Oggetto: DECO S.p.A. – Conferenza dei Servizi preliminare relativa allo Studio di fattibilità per la realizzazione e gestione di un “Impianto di selezione meccanica delle plastiche con produzione e deposito CSS” - Riscontro nota del SGRB prot. 0148826/21 del 13/04/2021. Richiesta di chiarimenti.

Con riferimento al seguente schema di flusso:

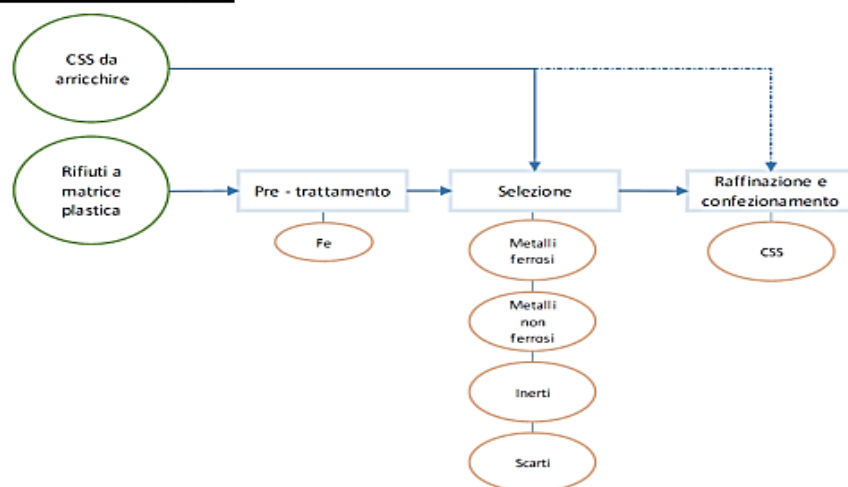
1) Linea di selezione (R3)

Si ritiene opportuno che la Società fornisca informazioni sui processi di origine, sulla composizione e classificazione del “CSS da arricchire”, in modo da consentire di desumere se potrà avere caratteristiche di putrescibilità; in tal caso, infatti, l’impianto potrebbe essere inquadrato anche nel sottogruppo “C6”, Recupero e trattamento putrescibili - altri processi di recupero materie prima a partire da matrice putrescibile, con riferimento alla tab. 18.2-1 del PRGR.

Nello specifico, si ritiene che tale classificazione potrebbe essere attribuita all’impianto qualora il CSS provenisse, a titolo esemplificativo, da impianti di trattamento meccanico biologico dei rifiuti indifferenziati, ovvero da impianti di sterilizzazione di rifiuti ospedalieri. Qualora rientrante nel sottogruppo C6, troverebbero applicazione i criteri localizzativi di cui alla tab. 18.6.1 “Distanza da centri abitati” ed alla tab. 18.6.2 “Distanza da funzioni sensibili” del PRGR. Si fa presente che l’impianto disterà circa 200 m dal centro abitato di Villa Caldari.

Questo aspetto riveste importanza anche ai fini della valutazione dei potenziali impatti del progetto, con particolare riferimento a quello odorigeno.
